Úprava směrné části Územního plánu města Brna (ÚPmB) – ul. Jihlavská

S 4/20 MČ Brno-střed, k. ú. Štýřice

**Úprava vzájemných hranic návrhové plochy městské zeleně ZO včetně liniové zeleně, návrhové a stabilizované plochy pro dopravu (funkční typ tělesa dopravních staveb, rezervy ploch pro dopravu) a stabilizované plochy krajinné zeleně KV
Ul. Jihlavská**

S4/20

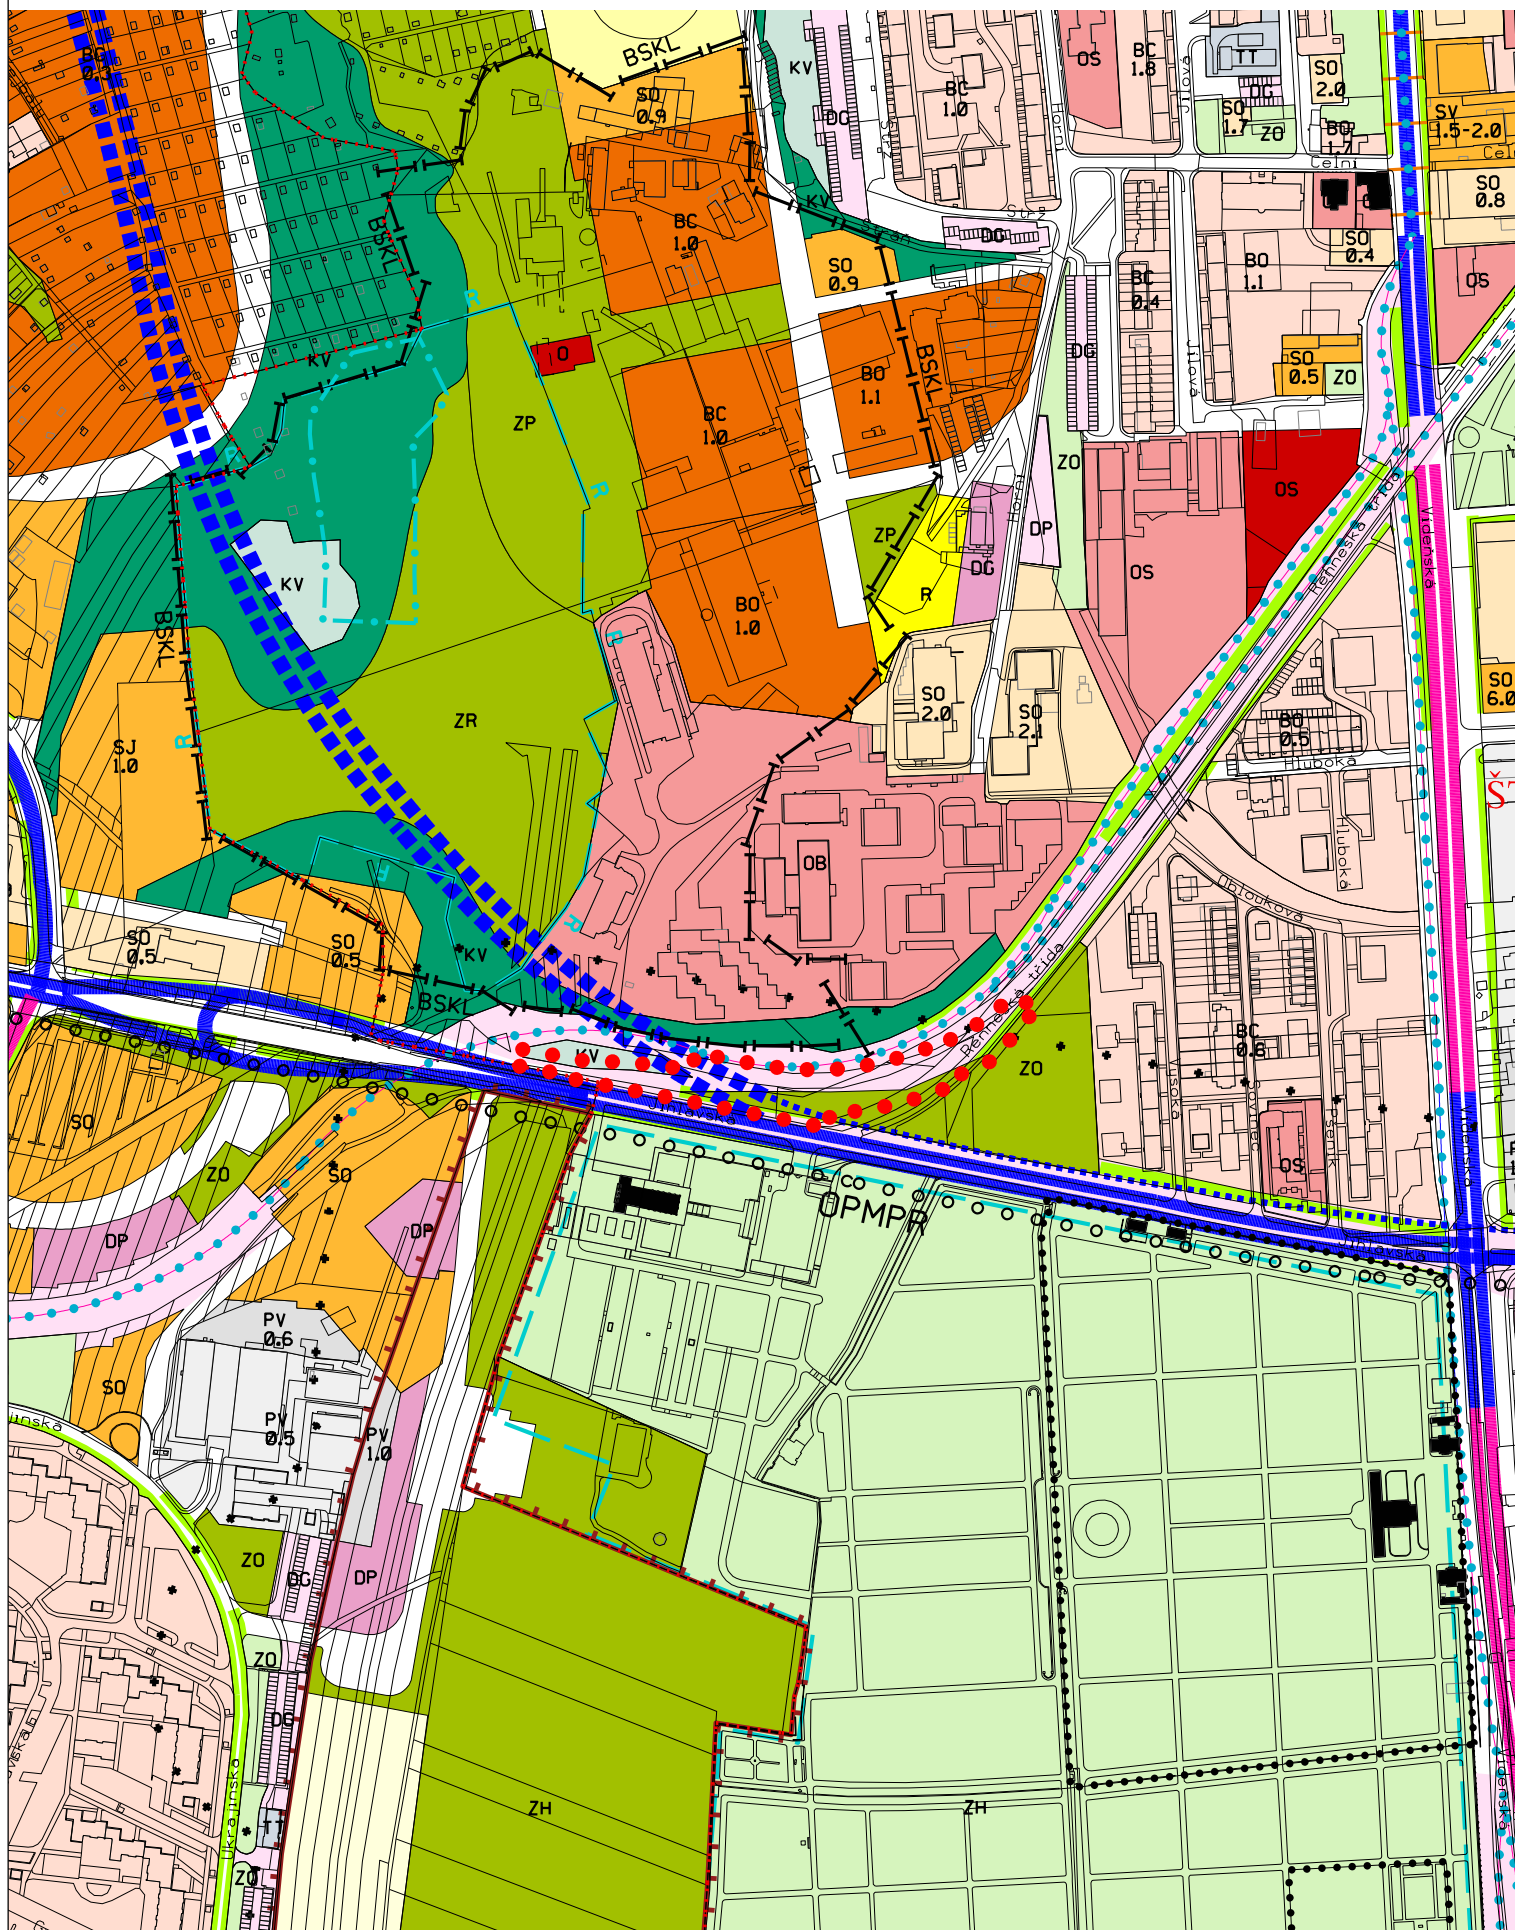
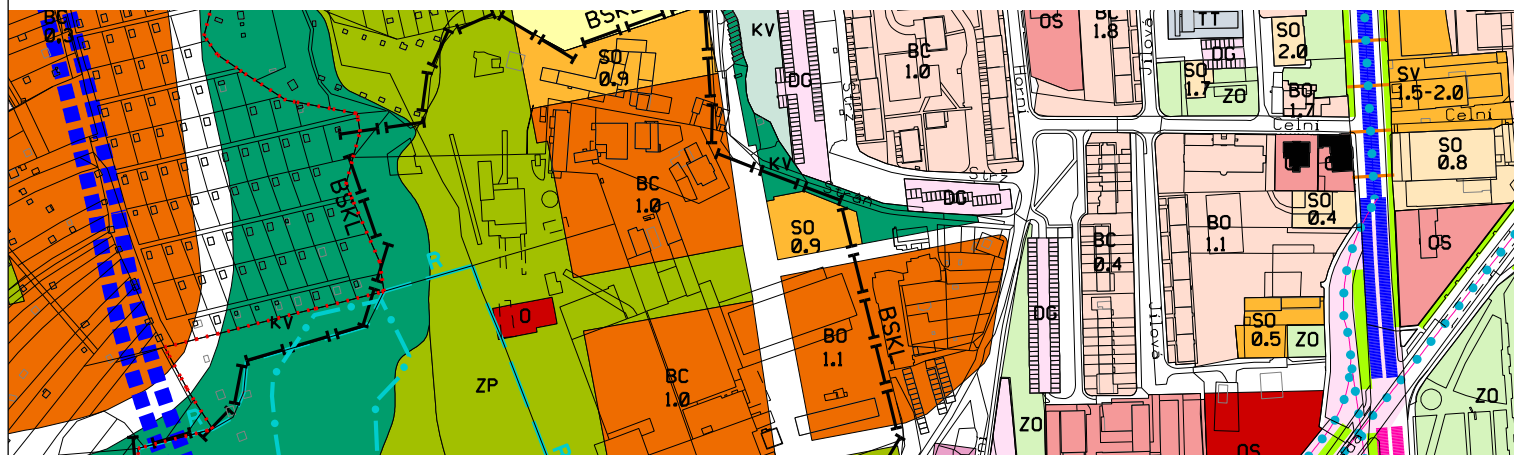
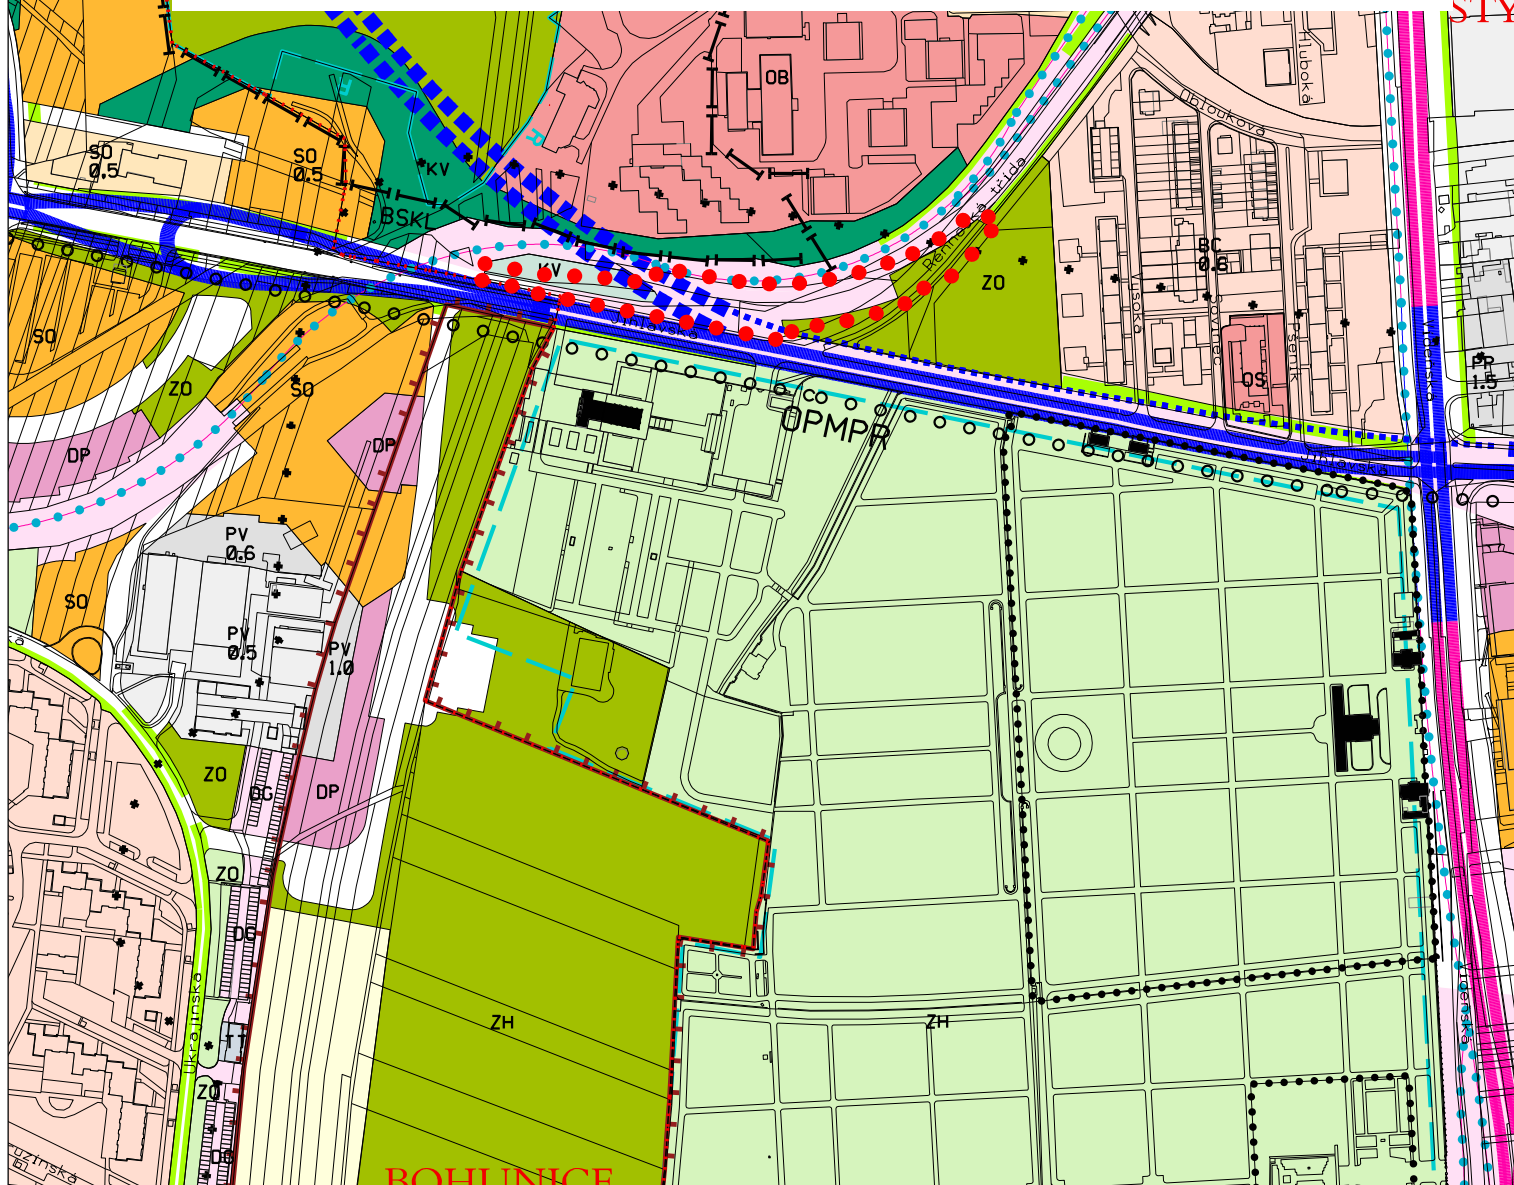
a je vyznačena v přiloženém výkresu ÚPmB – původní a nový stav (viz příloha 1).

- zůstává zachována koncepce ÚPmB, studie ji pouze zpřesňuje,
- v ploše pro dopravu lze při ulici Jihlavská umístit parkoviště o kapacitě cca 80 parkovacích míst s doprovodnou zelení,
- nemění se druhová skladba funkčních ploch ani intenzita využití území dle ÚPmB,
- rozsah změn výměr dotčených ploch je plošně i funkčně nevýznamný, proporce dotčených ploch zůstávají zachovány - v celkovém součtu dochází k mírnému navýšení ploch zeleně o cca 70 m² (úbytek městské zeleně je kompenzován nárůstem zeleně krajinné v návaznosti na maloplošné zvláště chráněné území NPP Červený kopec), dochází pouze k úpravě jejich schematického vymezení na základě konkrétního záměru ve vazbě na vlastnické vztahy, morfologii terénu.

Úprava vzájemných hranic návrhové plochy městské zeleně ZO včetně liniové zeleně, návrhové a stabilizované plochy pro dopravu (funkční typ tělesa dopravních staveb, rezervy ploch pro dopravu) a stabilizované plochy krajinné zeleně KV
Ul. Jihlavská
